## TVF の溶融炉の結合装置の製作及び交換について

本件は、溶融炉(G21ME10)の流下ノズルに傾きが生じ、流下ノズルが加熱コイルに接触して流下操作の自動停止が生じたことから、流下ノズルと加熱コイルのクリアランスを確保した結合装置(G21M11)を製作し、交換するものであり、7月末申請を予定している廃止措置計画の変更において、本件に係る設計及び工事の計画を合わせて申請する予定である。

令和2年7月16日

国立研究開発法人日本原子力研究開発機構

図-2 流下ノズルと加熱コイルのクリアランスの確保方法

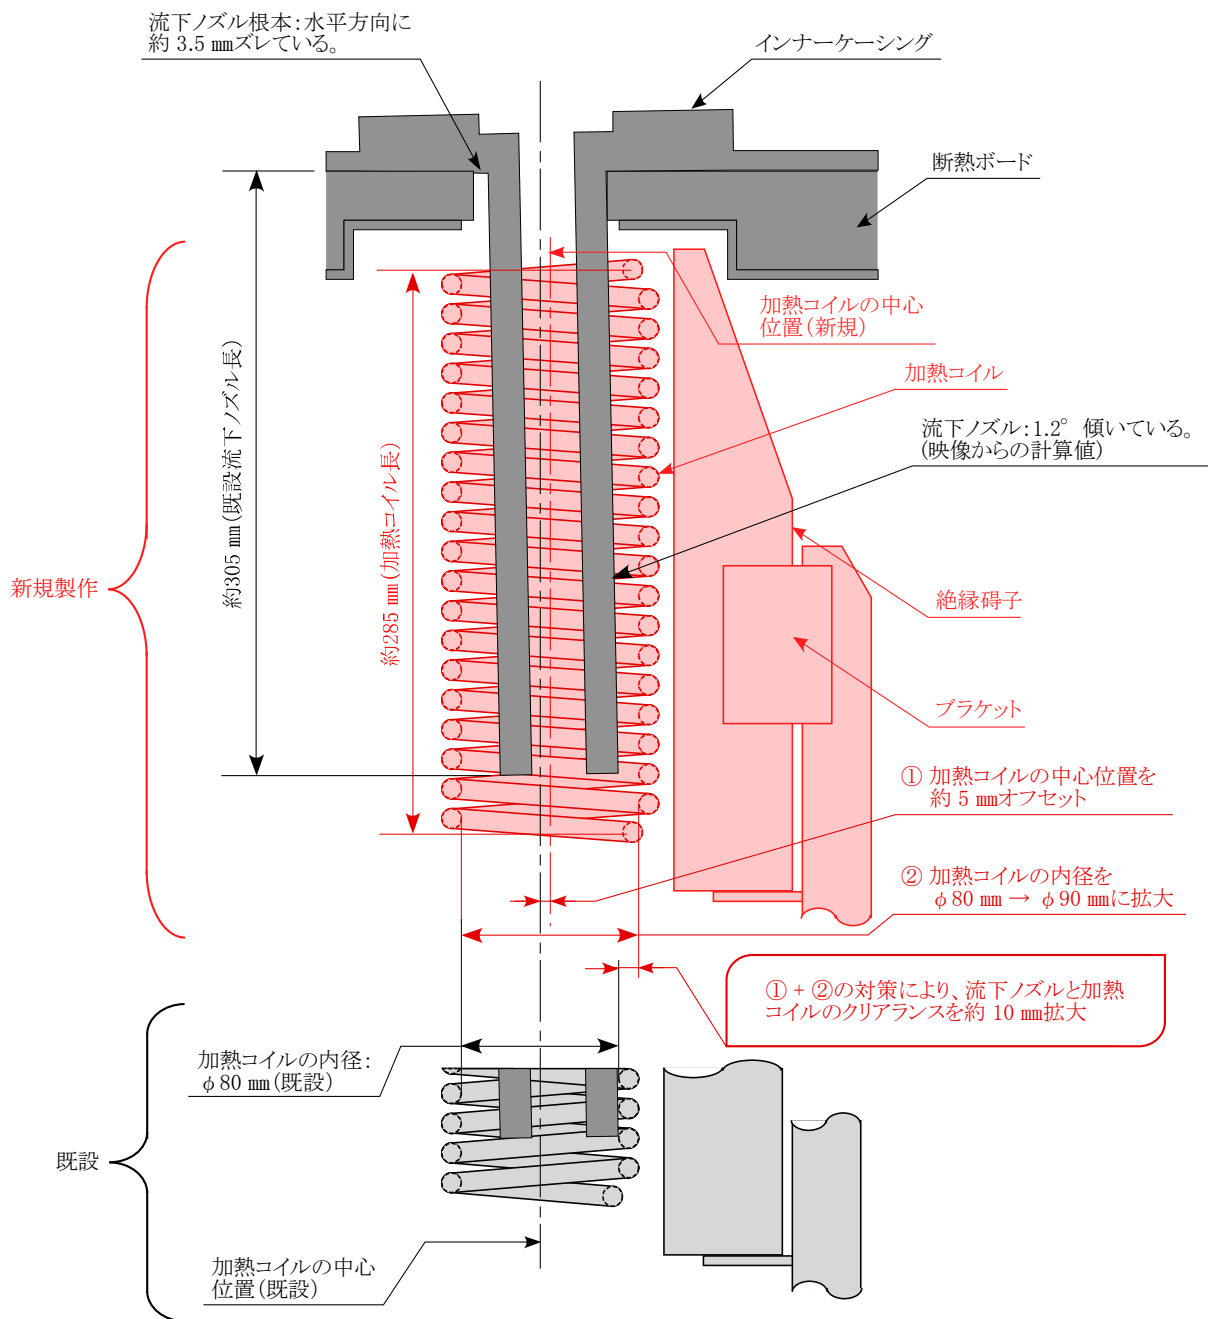
今回製作する結合装置(G21M11)は、溶融炉(G21ME10)の流下操作の自動停止事象に係る対策として、流下ノズルの加熱を行う加熱コイルの取付位置を流下ノズルの傾き方向に調整するとともに加熱コイル内径を拡大し、流下ノズルと加熱コイルのクリアランスを確保する。

流下ノズルと加熱コイルのクリアランスの確保方法を図-2に示す。
